Atsakymai į klausimus

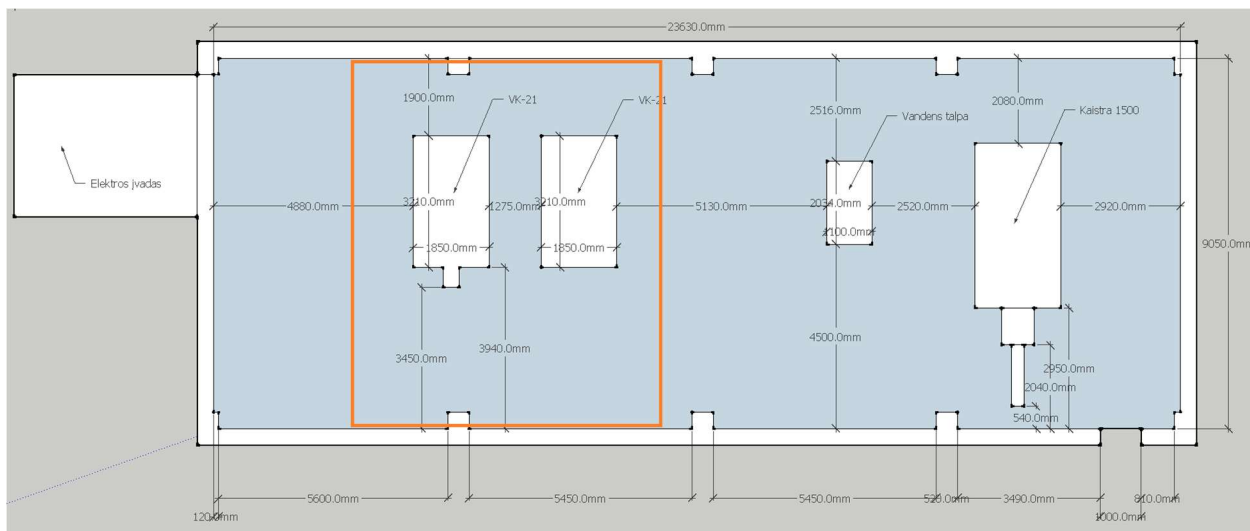
Vadovaujantis Techninės specifikacijos (Specialiųjų pirkimo sąlygų 2 priedas) IX skyriaus „Patalpų remonto reikalavimai“ nuostatomis (10 psl), kuriose nurodyta, kad:

- „Katilinės patalpų dalys, kuriose bus montuojama nauja biokuro deginimo sistemos įranga, turi būti pilnai išvalytos, išlygintos ir perdažytos (sienos, lubos, metalo konstrukcijos ir kita)“;
- „Katilinės patalpų grindys, kuriose bus montuojama nauja biokuro deginimo sistemos įranga, turi būti perlietos betoninės grindys ir jį padengiant lengvai valomu ir mechaniniam poveikiui (trintis) atspariu sluoksniu“;

prašome patikslinti:

1. Ar grindų betonavimo ir sienų/lubų dažymo darbai turi būti atliekami tik tose katilinės patalpų dalyse, kuriose bus montuojama nauja biokuro įranga, ar visame katilinės pastate?
2. Kaip tiksliai apibrėžiamos šios „katilinės patalpų dalys“ – ar jos bus pateiktos brėžiniuose / projektuojamos Tiekėjo, ar Užsakovas gali pateikti orientacinę šių zonų apimtį (m²)?

1. Preliminari darbų zona pažymėta žemiau pateiktoje scheme.

2. Schema pateikta, bet su esama įranga. Užsakovas negali pateikti tikslios kvadratūros, tik apytiksliai. Pagrindinis reikalavimas: parenkama zona nuo sienos iki sienos (kaip scheme), zonos plotis turi būti toks, kad prie įrangos (biokuro katilo, ekonomizerio) būtų galima pastatyti pastolius ar kitą papildomą inventorių ir saugiai atlikti priežiūros darbus, apytiksliai po 1,5 m (ne mažiau) į šonus.
